**CCR-VIA -- COMITATO DI COORDINAMENTO REGIONALE PER LA
VALUTAZIONE D'IMPATTO AMBIENTALE**

Giudizio n° 3471 del 22/07/2021

Oggetto: Installazione di un impianto di riciclo inerti non pericolosi - installazione impianto di confezionamento del calcestruzzo

Tipo procedimento: Verifica di Assoggettabilità a VIA ai sensi dell'art. 19 del D.Lgs. 152/06 e ss.mm.ii.

Fig. 2: distanze dell'impianto rispetto al fosso Lupo

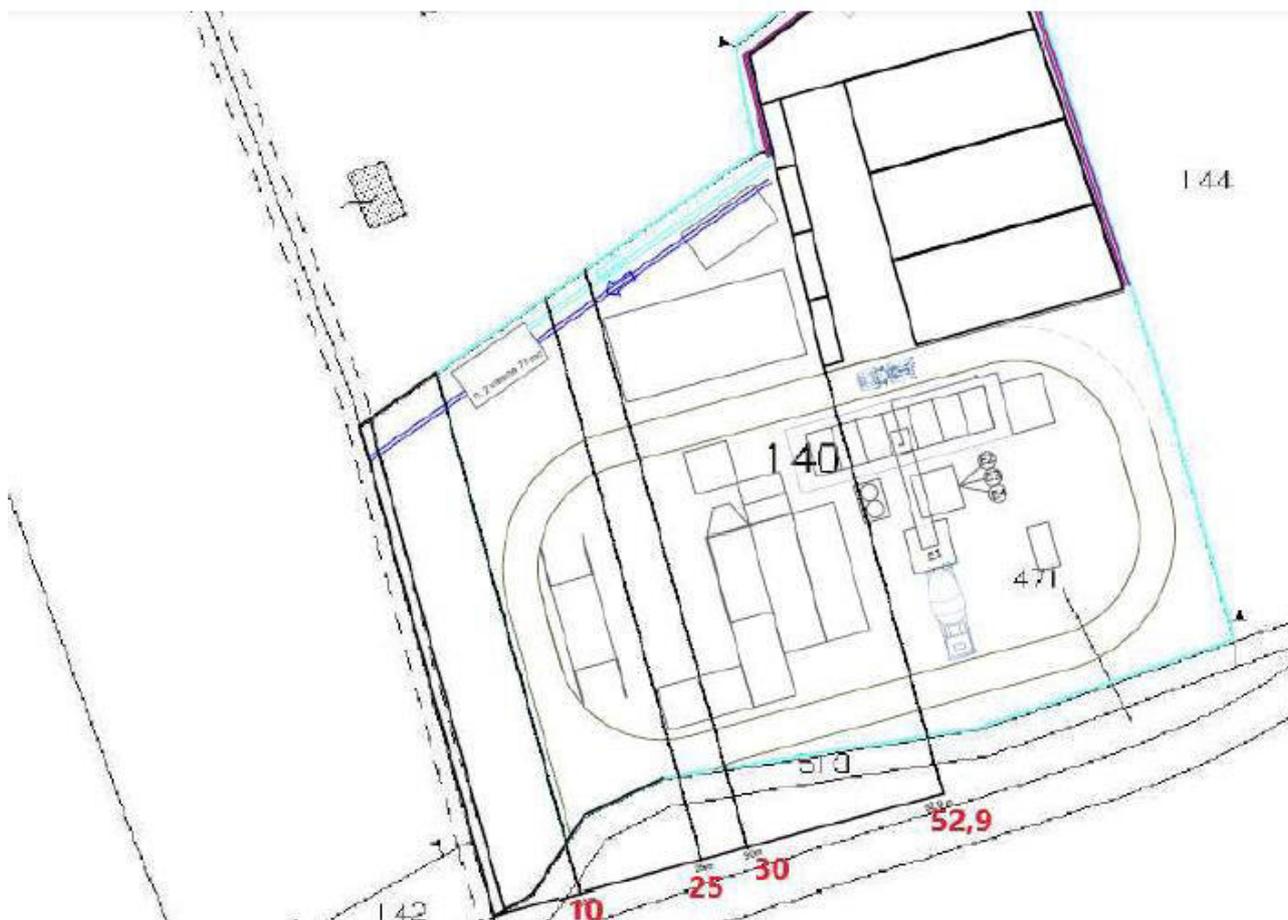
Secondo quanto riportato nella documentazione integrativa, ai sensi dell’art. 10 delle NTA del Piano in oggetto, per il Fiume Tronto (corso d’acqua di Classe 1 della fascia subappenninica) e per il Fosso Lupo (corso d’acqua di Classe 2 della fascia subappenninica) sono previste delle fasce di rispetto pari rispettivamente a **75 m e 30 m**. Il PRGR prevede, per tale fattispecie, un **livello di tutela integrale** (nelle Fasce di tutela integrale di cui all’art. 10 delle NTA). Il tecnico dichiara che riguardo gli interventi vietati è da considerare che le aree di accumulo rifiuti saranno poste ad una distanza maggiore del limite imposto da normativa, essendo distante, l’area di deposito/trattamento rifiuti (denominata area riciclo inerti) ad una **distanza di 52,9 metri dal Fosso**

Lupo. Inoltre tali aree saranno protette almeno su 3 lati dalle barriere perimetrali prefabbricate in cemento di altezza 4 metri. Inoltre all'interno dell'area di protezione non saranno realizzati impianti attinenti al trattamento delle acque reflue essendo installato, l'impianto di trattamento acque di prima pioggia ad una distanza pari a 43,27 metri da Fosso Lupo.

Infatti le opere ricadenti all'interno della fascia, poiché risultano essere presenti nel raggio di 30 metri dal confine arginale del Fosso, risultano essere:

Secondo quanto illustrato deriva e si può stabilire che non risultano essere presenti opere in contrasto con il PSDA.

Fig. 3: particolare catastale con l'indicazione delle aree E2

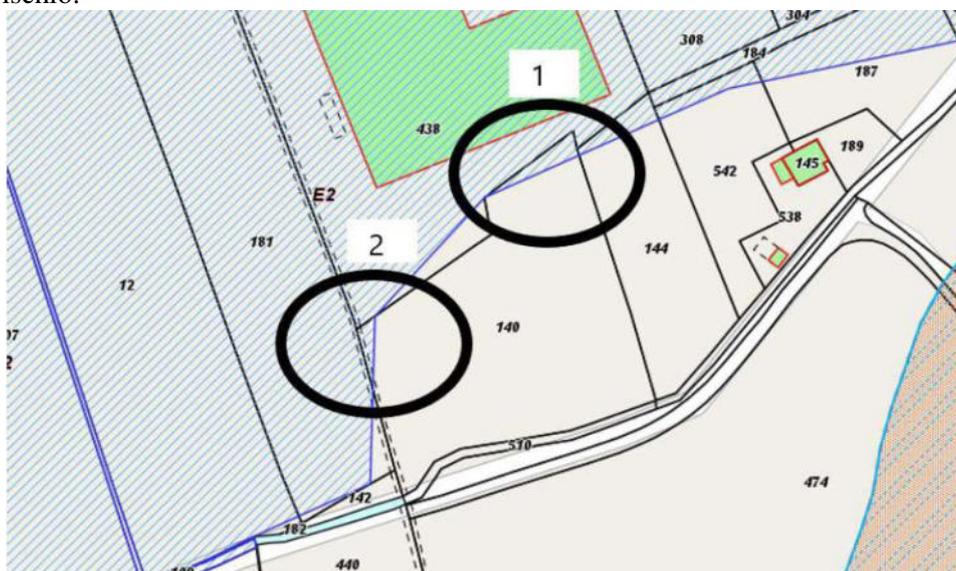
Il tecnico dichiara inoltre che la superficie del sito ricade, **per il 3,4%, in area di classe E2 – rischio medio** del PAI del fiume Tronto. Il PRGR prevede, per tale fattispecie, un livello di prescrizione *penalizzante di magnitudo limitante (fascia E2 dove è necessaria una verifica tecnica volta a dimostrare la compatibilità degli interventi con il livello di rischio dichiarato che verrà valutato dall'Adb)*. Si riporta nel seguito l'indicazione delle aree di rischio:

Nella documentazione integrativa si riporta che *al fine di fornire gli elementi necessari per permettere la verifica tecnica prevista dall'Autorità Competente, valutando nello specifico gli interventi da eseguirsi a ridosso delle aree ricadenti in Classe E2 è bene considerare che nell'angolo nord della particella [identificato con "1" nella planimetria], verranno installate barriere antirumore ed anti polvere con blocchi prefabbricati in cemento di altezza 4 metri, oltre le quali saranno installate delle piantumazioni perimetrali atte a limitare l'impatto visivo e paesaggistico. Tali blocchi prefabbricati, a parere dello scrivente, fornirebbero un ruolo utile anche come barriera contro le possibili esondazioni provenienti dal versante nord del Nucleo Industriale quindi dal fiume Tronto. Nel confine perimetrale Ovest, identificato con "2", è presente il vincolo interessando la particella per circa 6 metri, area in cui non verranno eseguiti interventi poiché rientrante nella fascia di tutela assoluta dei 10 metri in cui non saranno eseguite opere e/o lavorazioni. Adiacentemente al vincolo nell'area "2" sarà presente recinzione perimetrale posta ad una distanza maggiore di 10 metri dall'argine del Fosso.*
